# **Avis délibéré de l'Autorité environnementale sur les travaux d'aménagement et d'entretien de la confluence Sasse-Durance à Valernes et Sisteron (04)**

**n°Ae : 2017-038**

Figure 3 : les enjeux humains avancés par le dossier (source : étude d'impact)

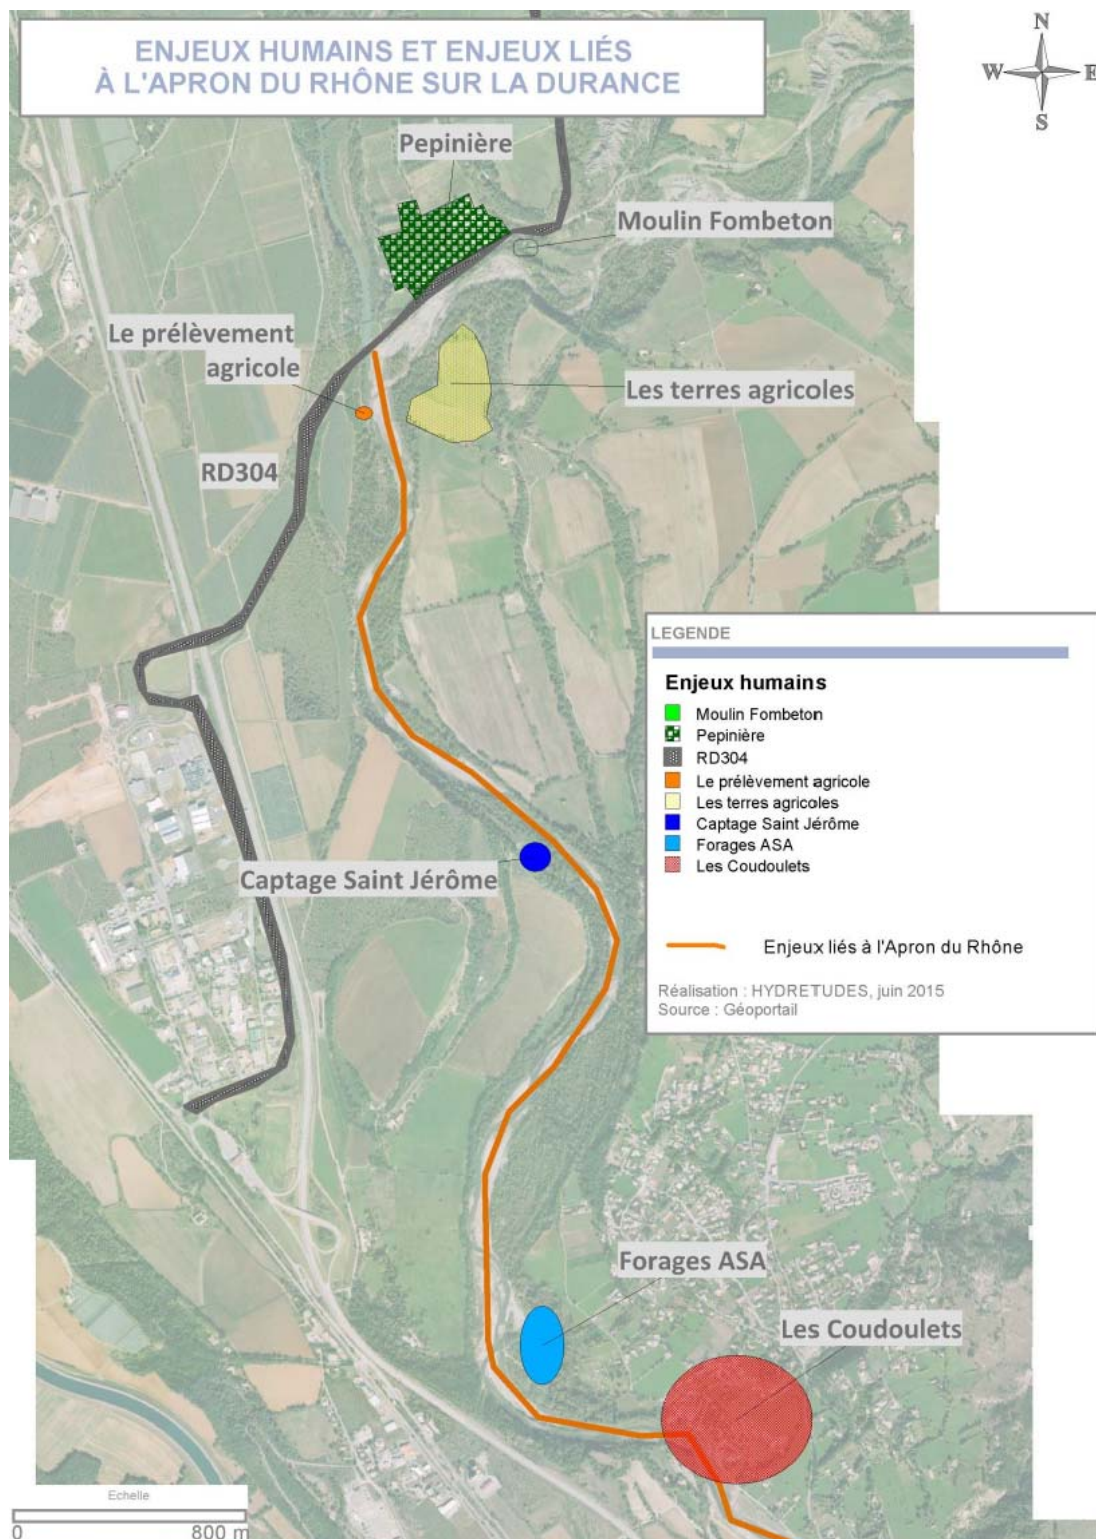
Les travaux de curage de la confluence Sasse/Durance ont, d'après le dossier, pour finalité la protection d'enjeux humains mentionnés au § 1.2. Ces enjeux ne sont décrits ni en valeur des biens, ni en nombre d'habitants ou d'emplois concernés. Par exemple, les conséquences potentielles pour la route départementale de l'accumulation des alluvions ne sont pas explicitées – ni pour la crue de 2008, ni pour une crue de référence.

Il convient enfin d'observer que le dossier ne fournit pas les éléments permettant de comprendre le lien entre les effets supposés du projet sur le risque d'inondation et certains enjeux situés plusieurs dizaines de mètres en amont de la confluence. Il est pareillement difficile de justifier la dépense publique par l'importance des enjeux à protéger<sup>11</sup>.

Dès lors, l'Ae souligne qu'il n'est pas possible de vérifier que le projet permet « *de conserver une capacité d'écoulement des crues permettant la protection pendant au moins dix ans des enjeux humains en présence* », qui était l'une des deux principales motivations du projet.

***L'Ae recommande de joindre au dossier le plan de prévention des risques naturels existant, de présenter les enjeux qui le justifient et d'articuler ces éléments avec ceux présentés par le dossier.***
